柏崎刈羽原子力発電所 6 号炉及び 7 号炉

敷地周辺陸域の地質・地質構造に関するコメント回答

平成 27 年 6 月 19 日

東京電力株式会社

中央丘陵西縁部断層の評価

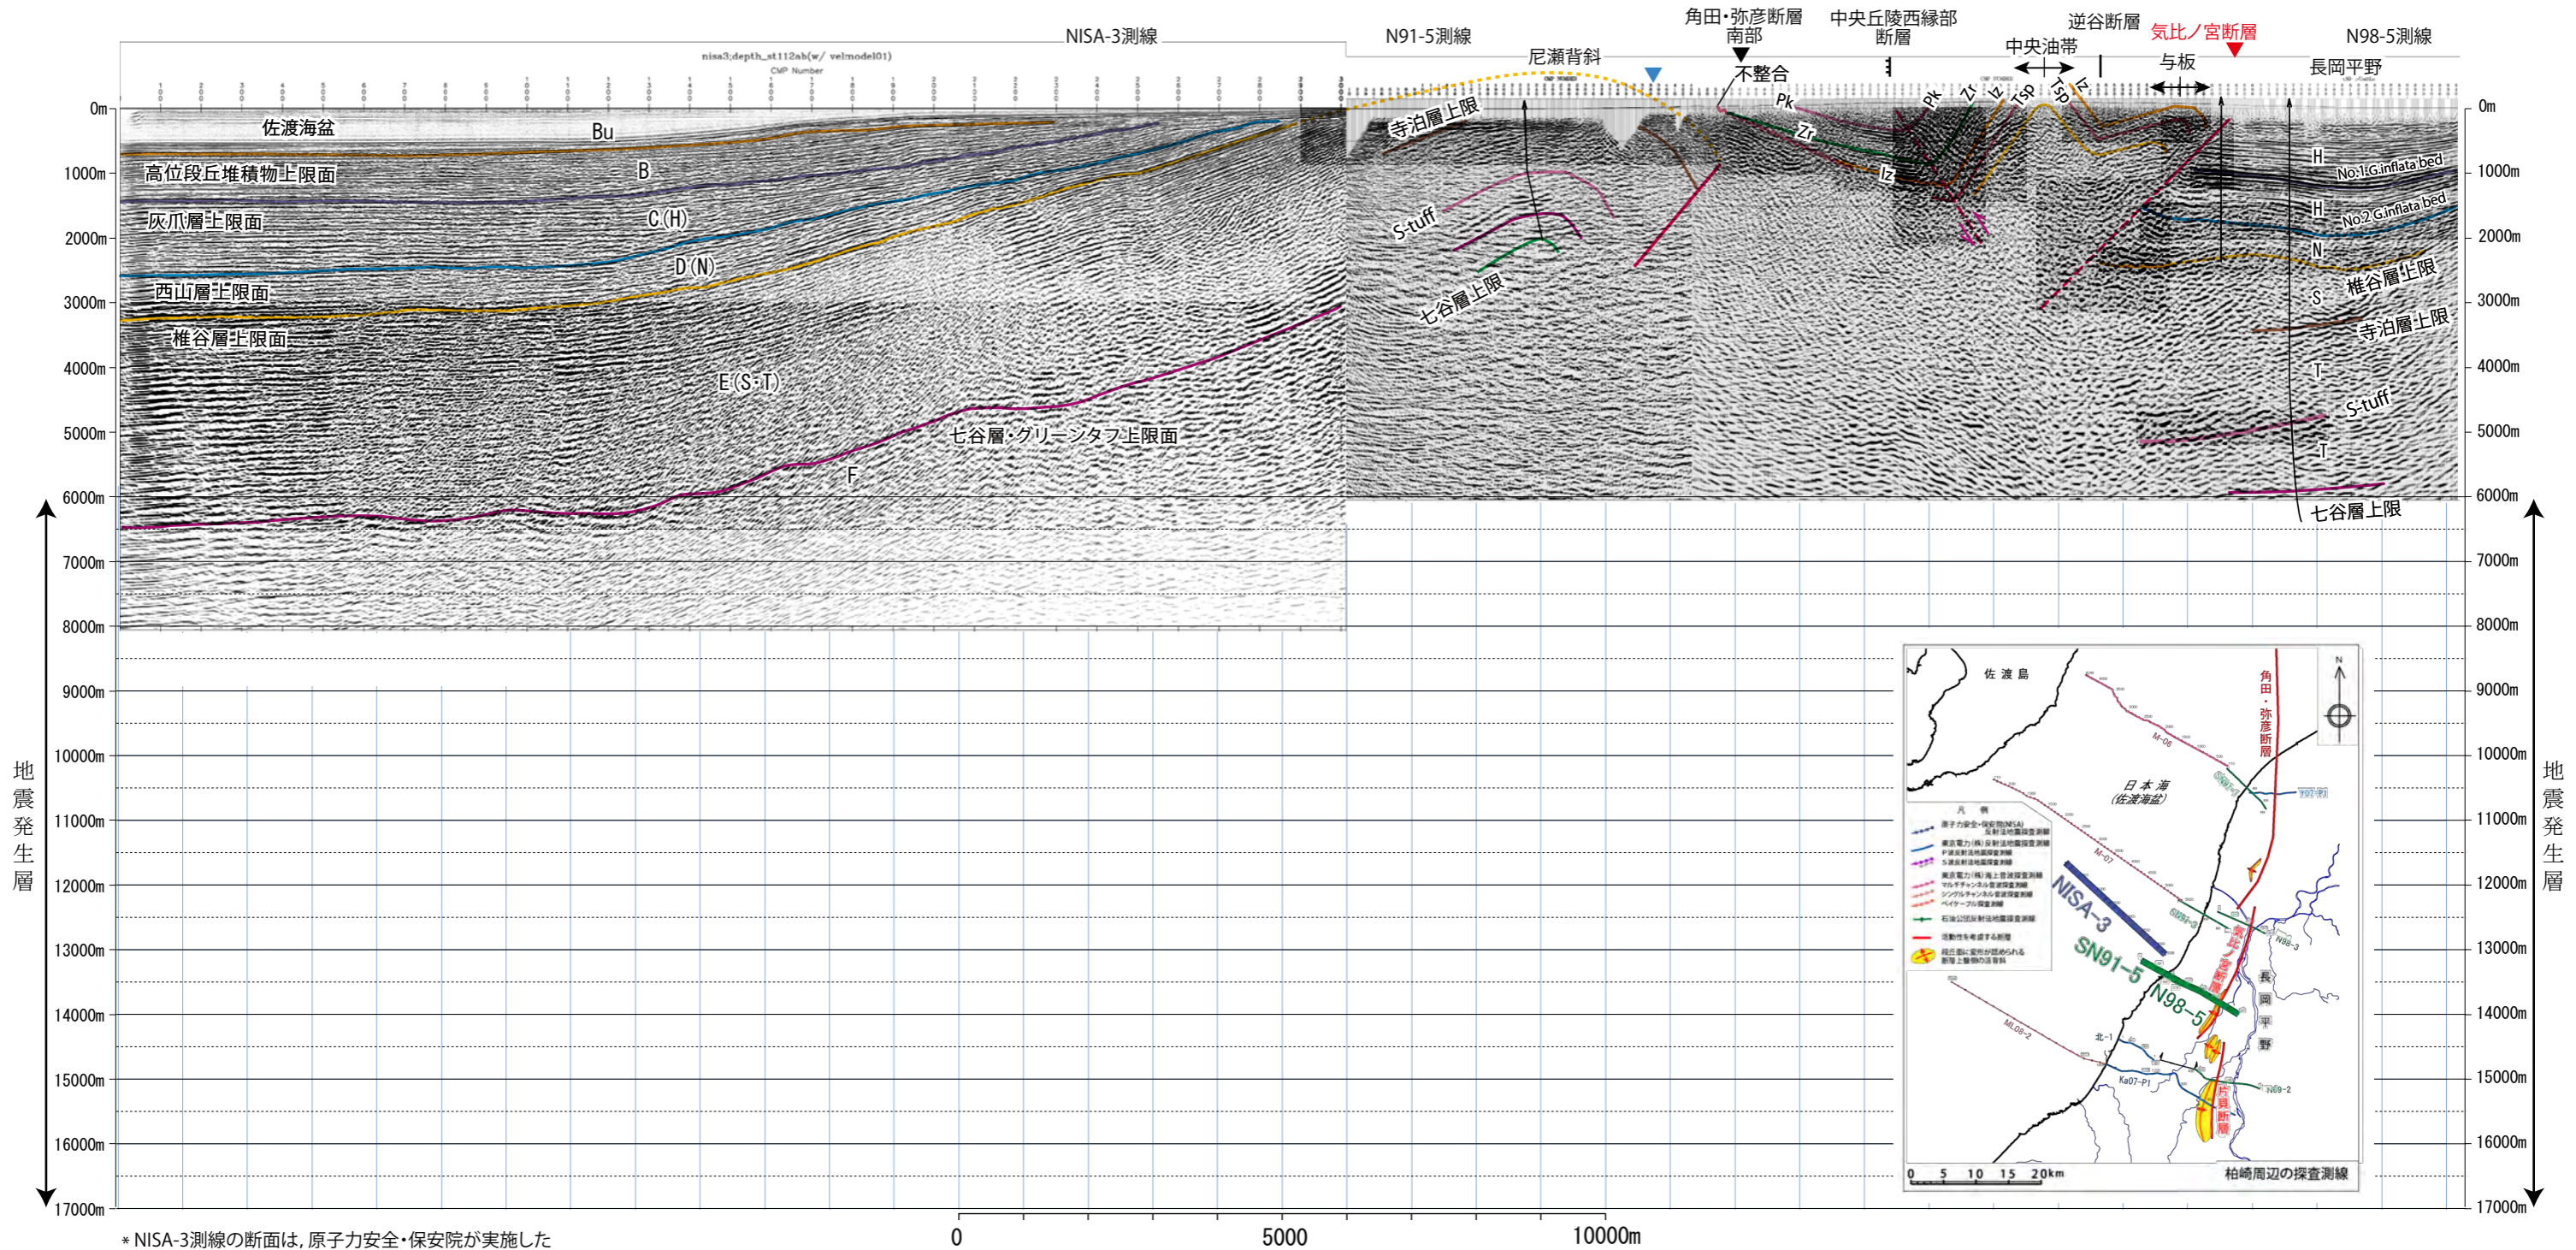
コ メ ン ト	指 摘 時 期
副次的な構造の詳細説明を行うこと。	H 2 7 / 4 / 1 0 審 査 会 合

・気比ノ宮断層は、その断層面が西傾斜で地下深部まで連続する断層であると推定される。
 ・これに対して、中央丘陵西縁部断層は地層の変形形態から断層が存在するとしても、断層面が東傾斜の逆断層と推定され、その下方延長部の地下深部において、東上がりを示唆する構造が認められない。
 ・以上のことから、中央丘陵西縁部断層は地下深部に連続する断層構造ではなく、気比ノ宮断層の活動に伴う副次的な構造と判断される。

中央油帯背斜南部周辺の地質・地質構造

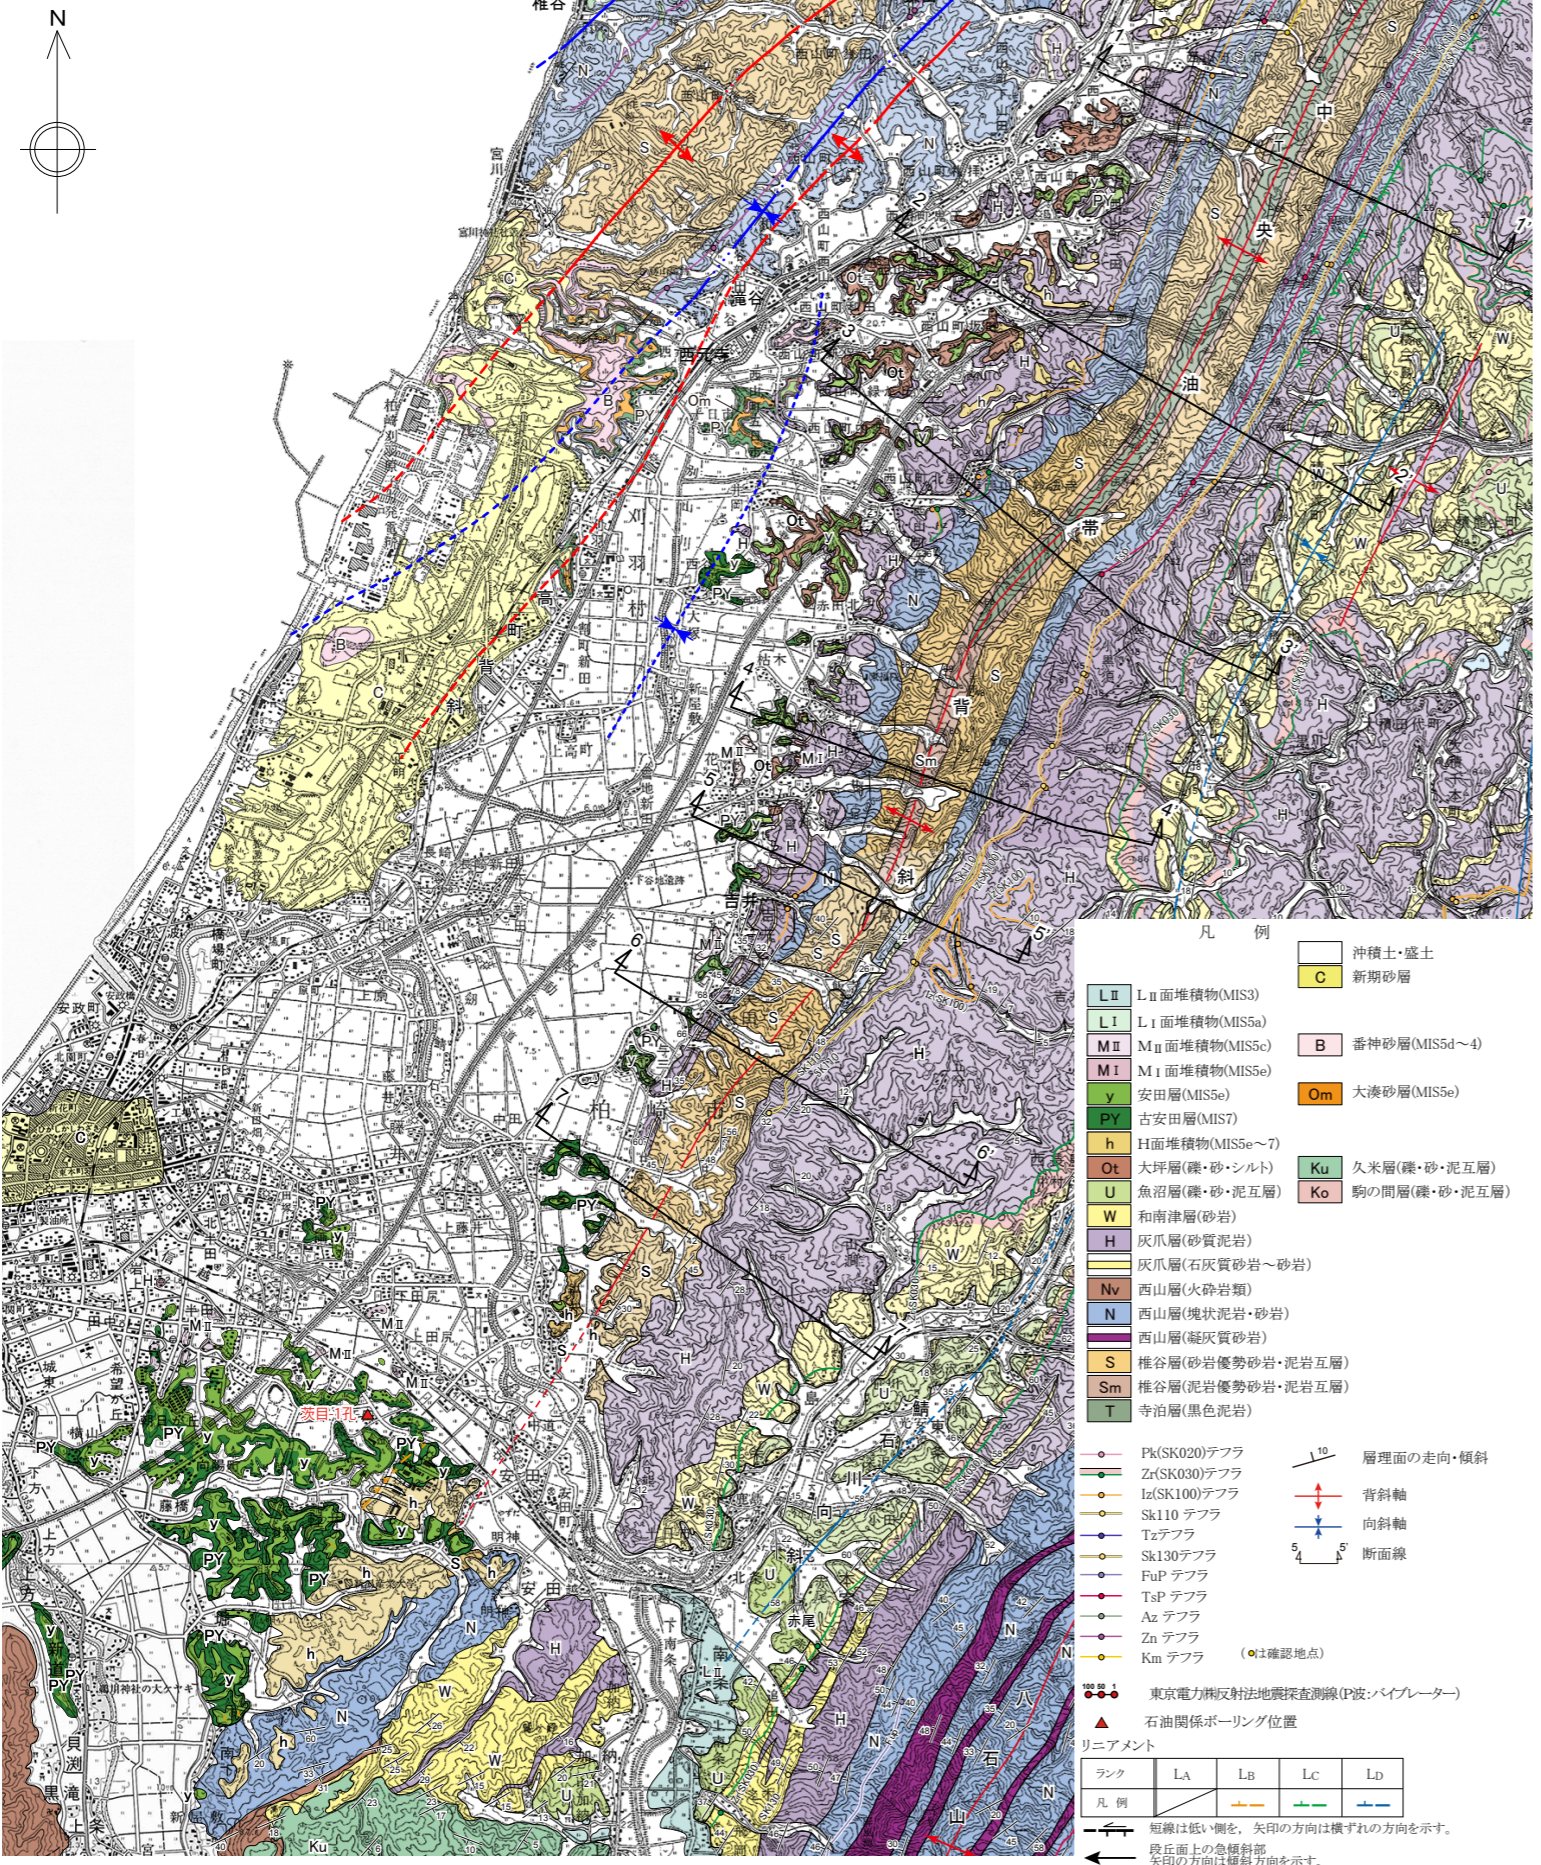
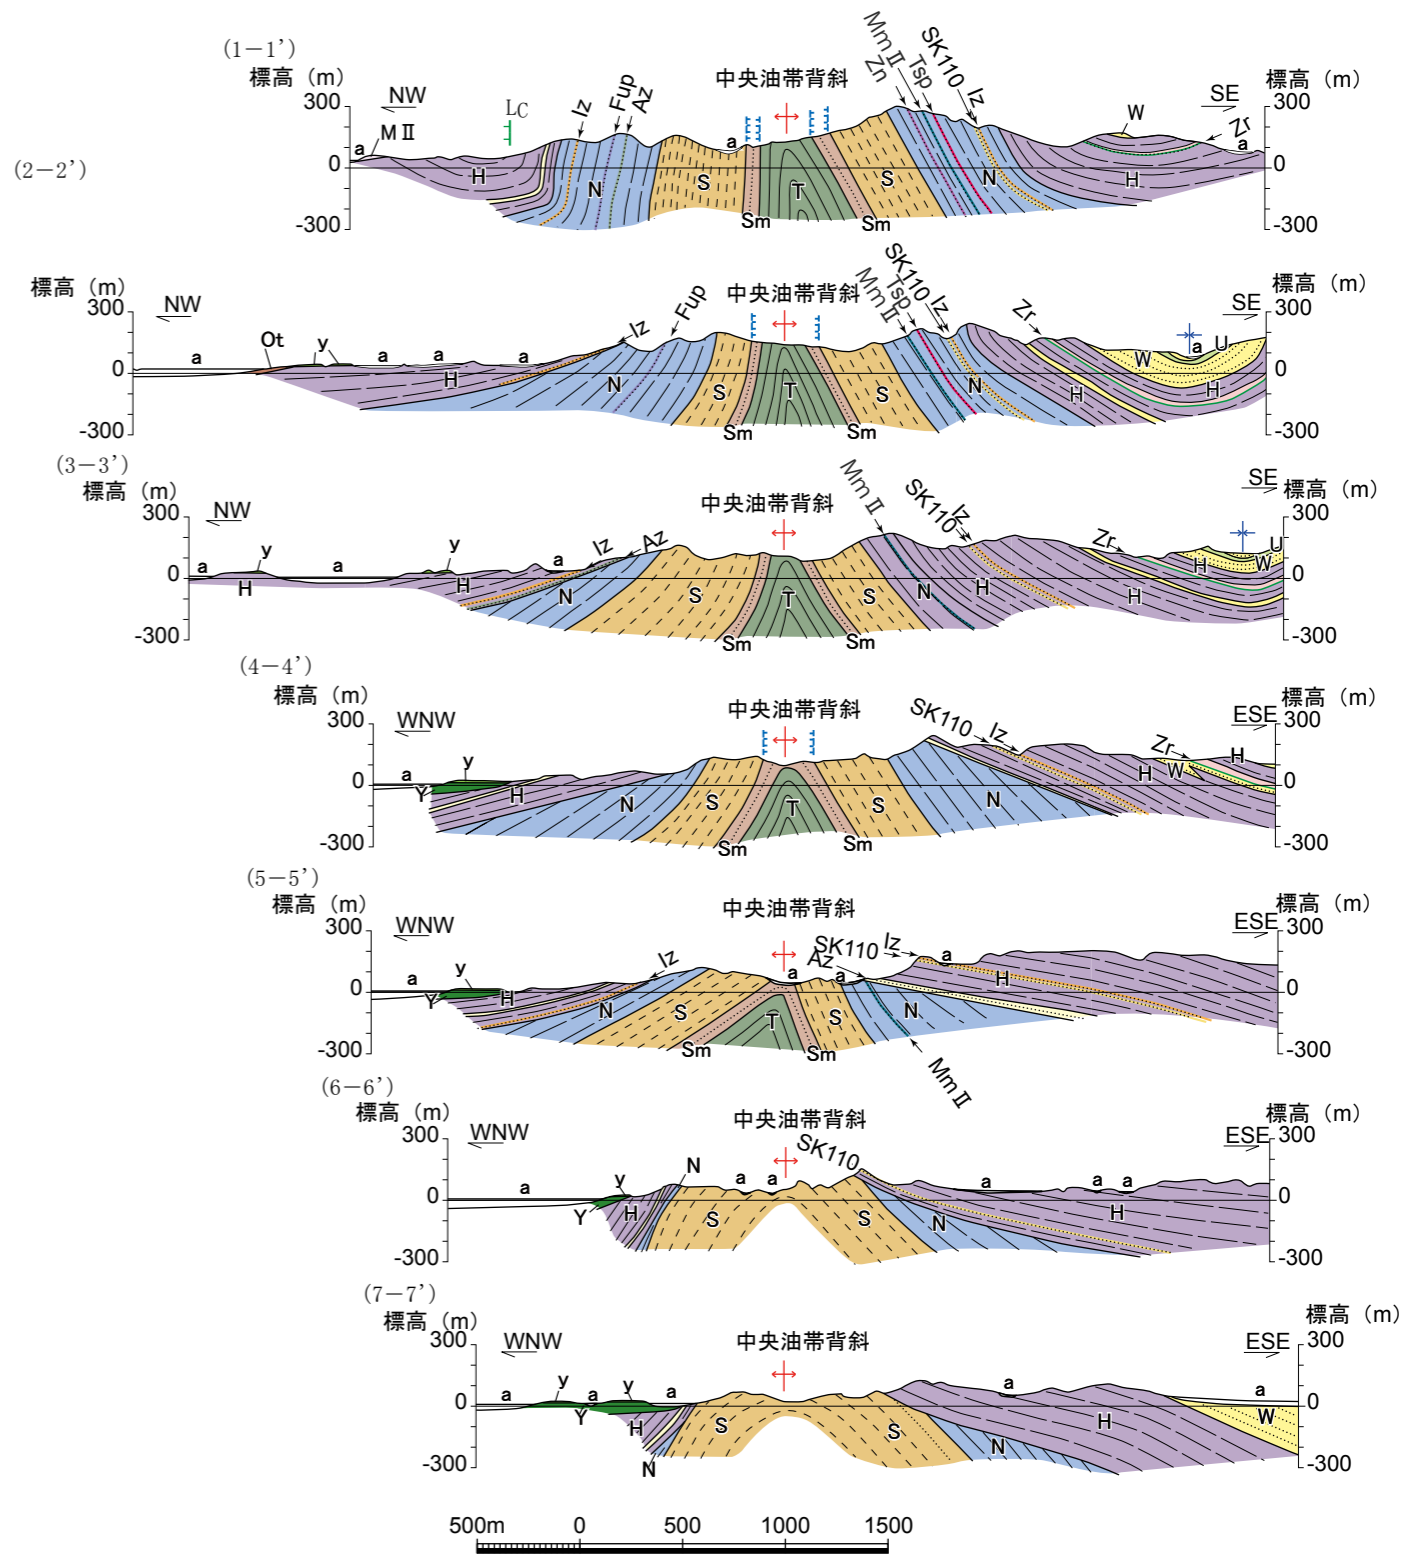
コメ ント	指摘時期
中央油帯背斜南部周辺の地形面分布図について、より広範囲の図面を示すこと。	H 2 7 / 4 / 1 0 審査会合
柏崎平野南東縁のリニアメントと中央油帯背斜との関連性を説明すること。	H 2 7 / 4 / 1 0 審査会合

中央油帯背斜南部にリニアメントは判読されない。
